Dodatek č. 1

Smluvní strany tímto prohlašují, že dne 14. 9. 2020 uzavřely smlouvu o dílo, jejímž předmětem je provedení stavebních prací na veřejné zakázce s názvem: „**III/12550 a II/335 Červené Pečky - Zbraslavice**“ (dále jen „**Smlouva o dílo**“). Na základě dohody smluvních stran a ve vazbě na čl. XIV. odst. 14.14 Smlouvy o dílo, uzavírají smluvní strany tento dodatek č. 1 ke Smlouvě o dílo (dále jen „**Dodatek č. 1**“).

Změnový list

Název a evidenční číslo Stavby: III/12550 a II/335 Červené Pečky - Zbraslavice	Číslo SO/PS / / číslo Změny SO/PS: 101/1	Číslo ZBV: 1.3
Název stavebního objektu/provozního souboru (SO/PS): SO 101 - Silnice III/12550 a II/335 - Průtahy obcí

Mikroberec

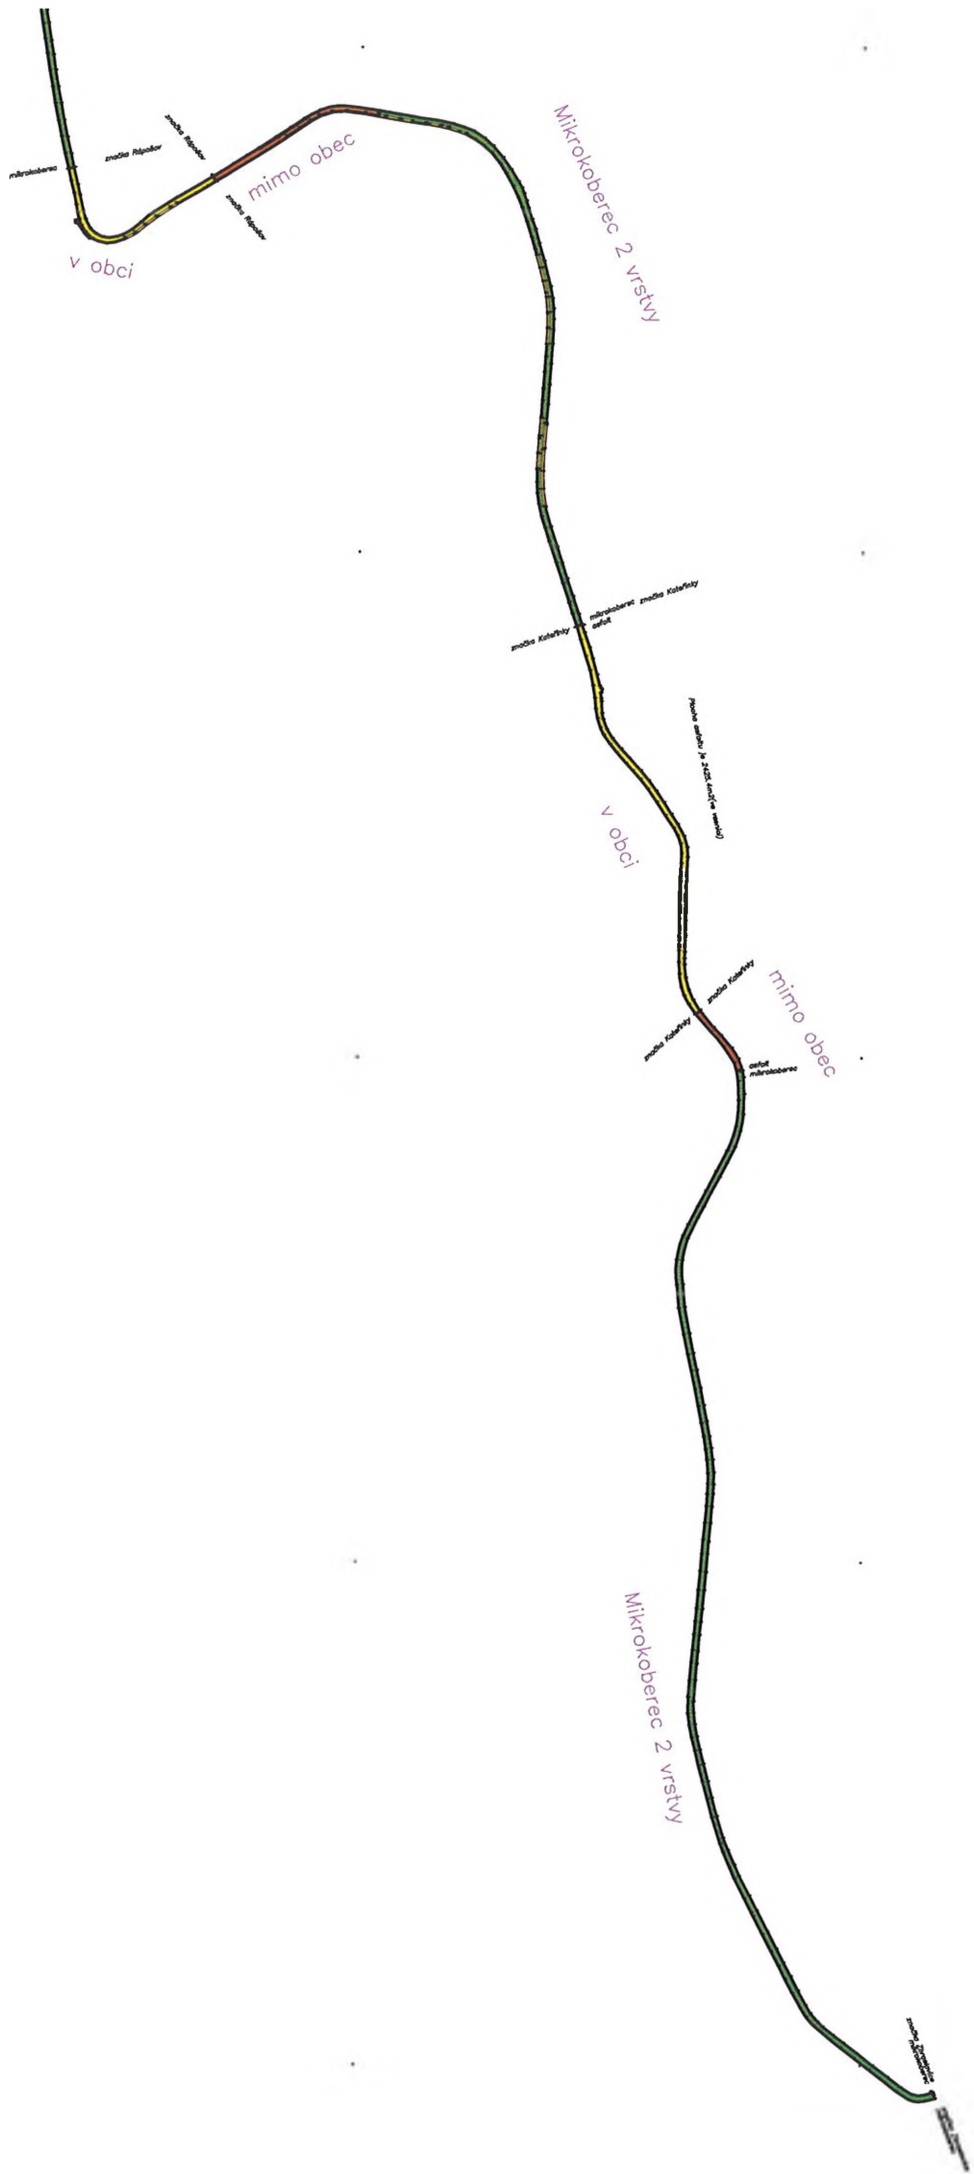
V celém úseku průtahu obcí byl zvýšen objem vyrovnávek z asfaltové směsi (viz vážní lístky doklad č.13). Jedná se o průměrné zvýšení vyrovnávky do 10 mm. Zároveň byla v obci Bojiště z důvodu budoucího zřízení kanalizačního řadu vynechána obrusná vrstva z ACO 11 a byla nahrazena jednovrstvým mikrokobercem, z důvodu ekonomičtější opravy povrchu před navazujícími pracemi jiného investora (viz geodetické zaměření č.11).

- Plocha mikrokoberec 2 vrstvy je 2294,0m²
- Plocha mikrokoberec 1 vrstvy je 29024,3m²
- Plocha mikrokoberec 2 vrstvy je 48153,4m²
- Plocha seřadby v obci je 9258,3 m²
- Plocha seřadby mimo obec je 3112,8 m²
- Plocha všech seřadby je 11271,1m²

GEODETA Ing. Biliak Petr Tel. 77786443	Zeměpisná Záměr Vyhodově Petr
--	----------------------------------

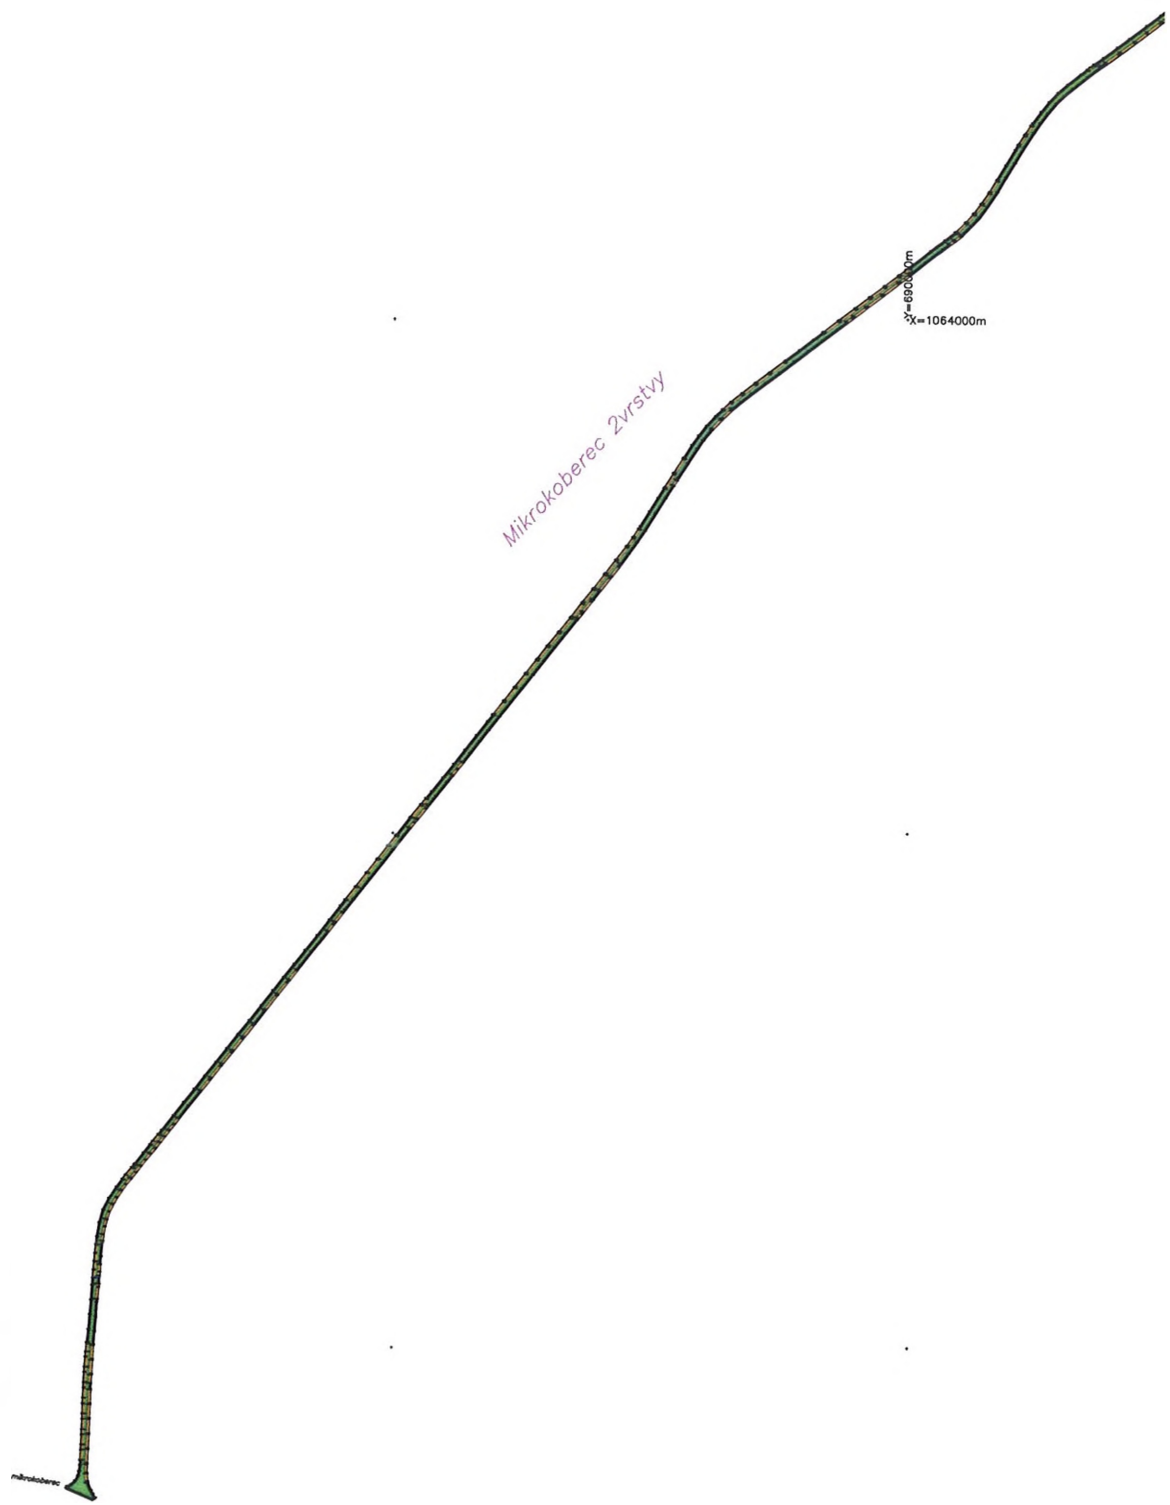
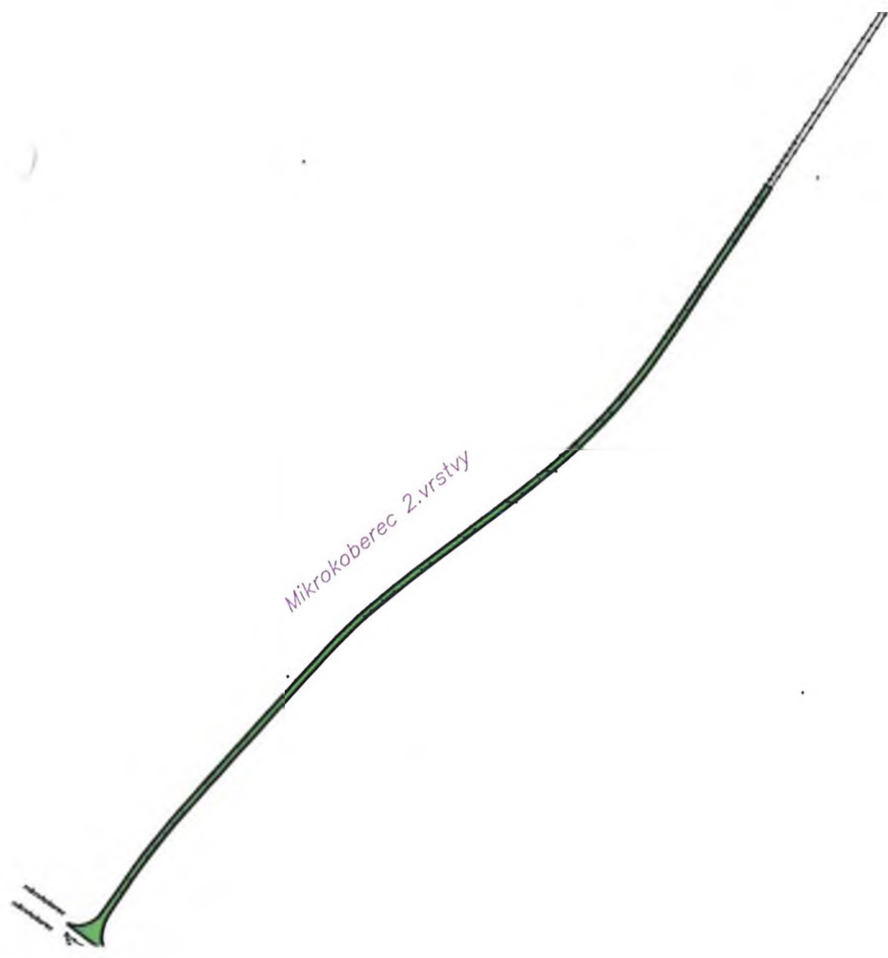
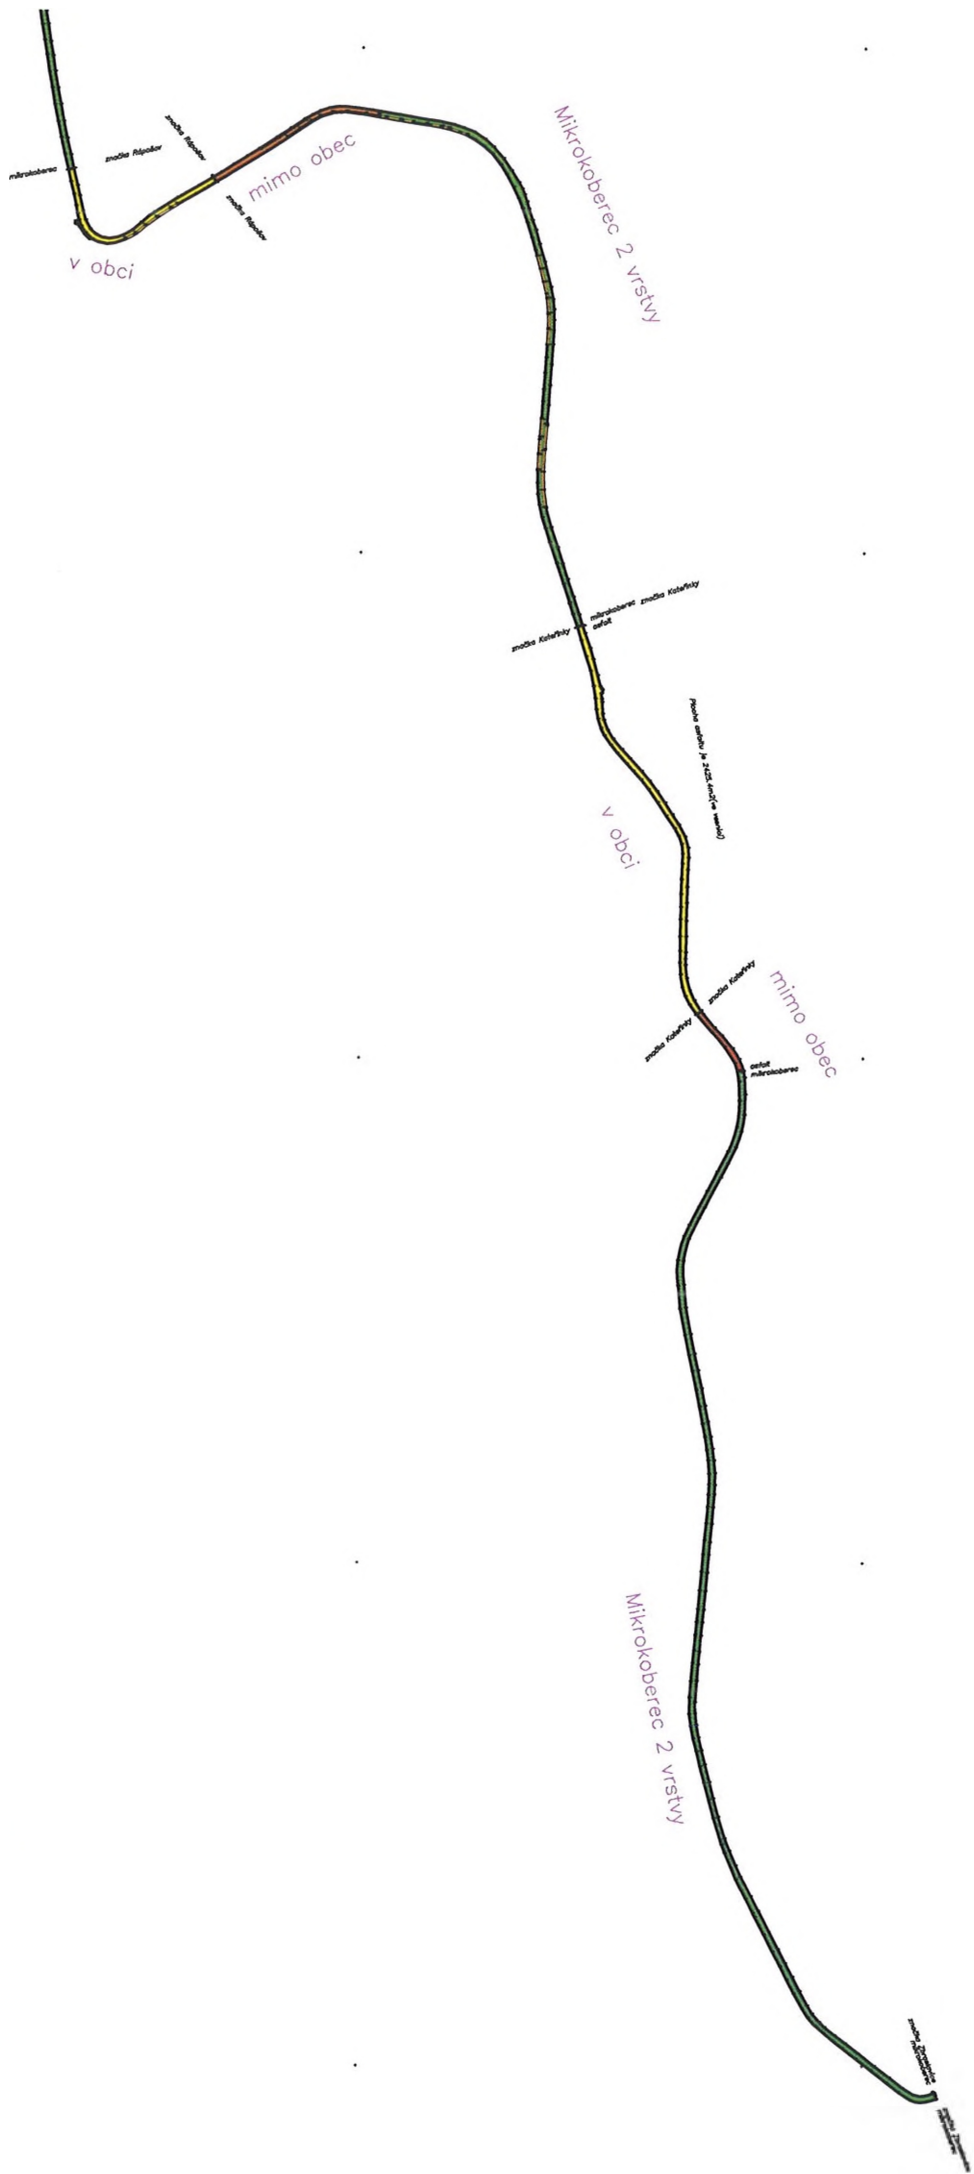
V celém úseku bylo nutné zvýšit objem vyrovnávek z asfaltové směsi (viz vážní listky doklad č.13a) a provést frézování pokleslých krajů vozovky, které je nezbytné k řádnému provedení opravy komunikace (viz geodetické zaměření č. 11).

Plášťová vrstva 1. vrstva je 28024,3m²

Plášťová vrstva 2. vrstva je 46553,5m²
